**Avis en date du 26 novembre 2019
de la Mission régionale d'autorité environnementale d'Île-de-France
sur le projet de transformation de l'Ensemble immobilier tour Maine-
Montparnasse (EITMM) situé dans le 15^e arrondissement de Paris**

**Annexe : Avis délibéré en date du 23 janvier 2019
de la Mission régionale d'autorité environnementale d'Île-de-France sur
le projet de réhabilitation et d'extension de la Tour Montparnasse
dans le 15^e arrondissement de Paris**

Fig. 4 : axonomie comparée de la tour CIT à l'état actuel et à l'état projet (source : étude d'impact)

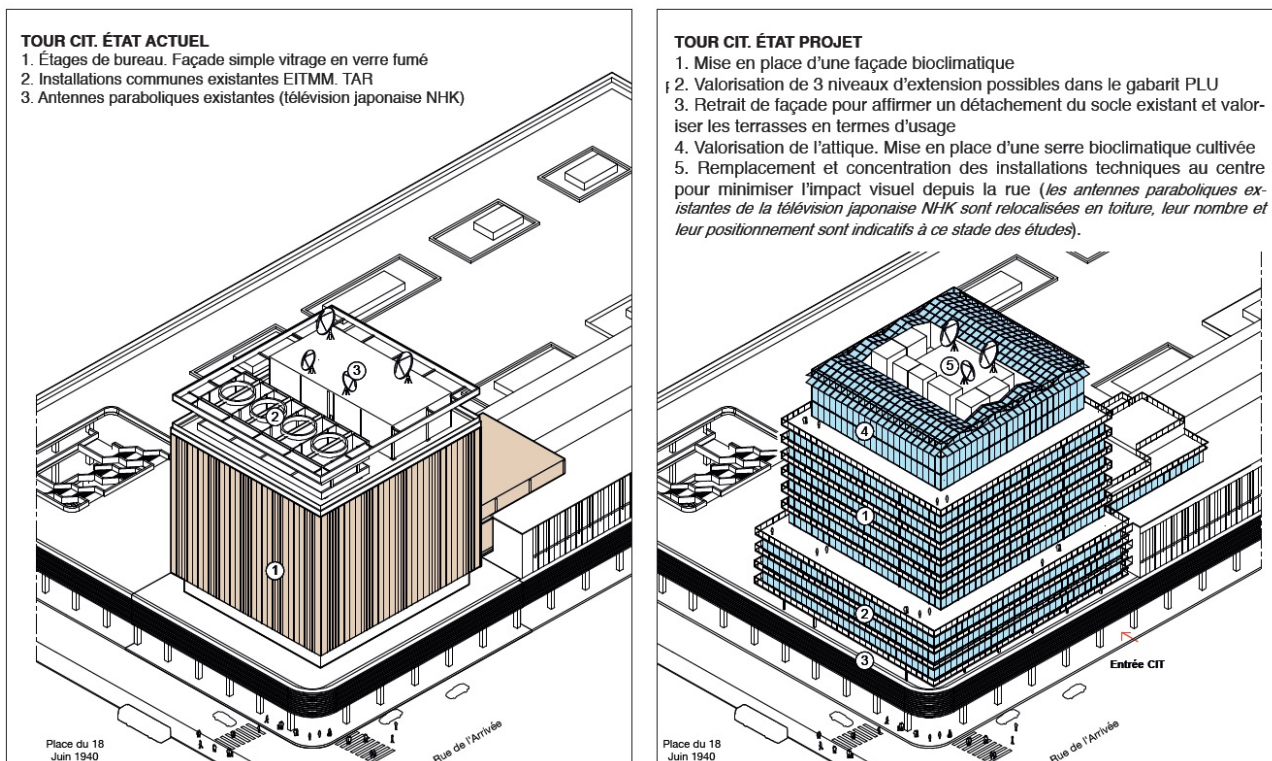
Enfin, pour améliorer les perceptions de la tour CIT, le maître d'ouvrage mise également sur l'éclaircissement des façades. Outre les visuels d'insertion, la vue en perspective présentée dans l'additif à l'étude d'impact (cf. Fig. 4) donne un aperçu intéressant des conséquences de l'élargissement de certains niveaux sur la perception des volumes. La justification de l'intégration paysagère de la tour CIT nécessite également d'être mieux argumentée, en tenant compte du projet d'ensemble.

Par ailleurs, la mise en lumière la nuit de la tour CIT n'est pas traitée dans l'additif à l'étude d'impact. Le paysage nocturne et la pollution lumineuse sont pourtant des enjeux environnementaux qui nécessitent d'être pris en compte.

Fig. 3 : Volume des façades existantes et projetées repérées en coupe – source : étude d'impact

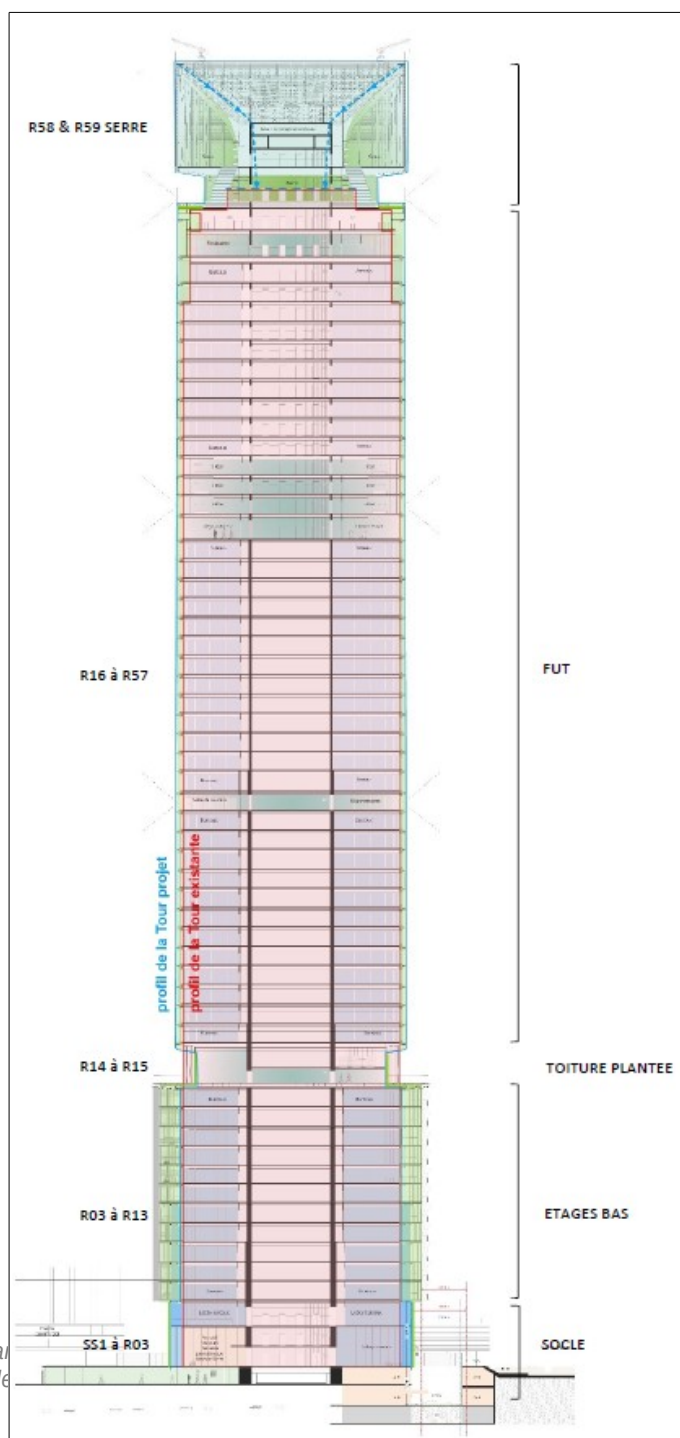
Pour réduire les nuisances dues à l'accélération du vent en pied de tour, le projet met en œuvre un principe de « rugosité au vent » par le débord des planchers entre les étages 3 à 13 (cf. fig 3) et, dans une moindre mesure, sur les étages supérieurs. De plus, l'ouverture et la végétalisation de patios aux angles sud de la tour visent notamment à limiter les effets des sillages tourbillonnaires.

Fig. 5 : aménagement du pied de tour – source : étude d'impact (la place basse donne sur la rue de l'Arrivée)

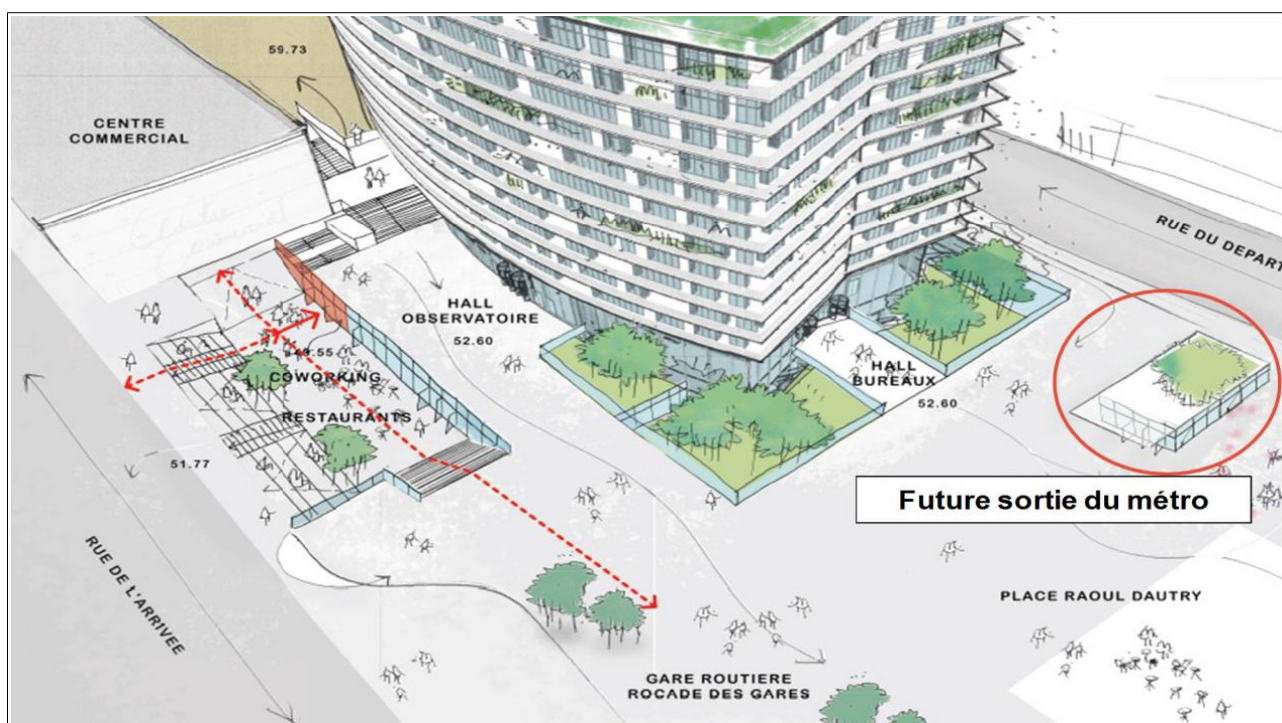
En revanche, la nouvelle place créée en contrebas du niveau principal et de la rue de l'Arrivée (« place basse »), au sud-ouest de la tour, n'apparaît pas sur le modèle du bâti en trois dimensions employé pour la modélisation. Or cette place est située près de l'axe des vents dominants. Sachant que des espaces du parvis sont aujourd'hui délaissés notamment pour cause de gêne liée au vent, un approfondissement des impacts du projet au niveau de ce nouvel espace public est nécessaire.

Fig.7 : serre de production agricole – source : étude d'impact

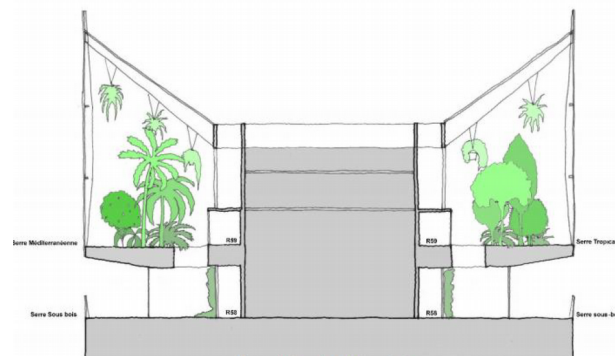
L'implantation d'une « serre agricole » de 20 m de hauteur surplombant le projet est ainsi justifiée : « Le projet s'enrichit d'une expérience de la serre de production agricole et bioclimatique qui singularise plus encore son profil unique : le nouveau couronnement pour une tour vertueuse, symbole et témoin de sa participation à la révolution énergétique amorcée dans la métropole ». Au-delà du symbole, il est pour la MRAe nécessaire que cette sur-élévation de la Tour Montparnasse soit mieux justifiée⁷. En effet, l'état initial relève que la Tour Montparnasse est d'ores et déjà disproportionnée par rapport à son environnement.

La MRAe recommande de mieux argumenter les incidences les modifications apportées au profil de la Tour Montparnasse (sur-élévation, épaississement, débords) sur la perception de ses proportions et son intégration dans le paysage urbain.
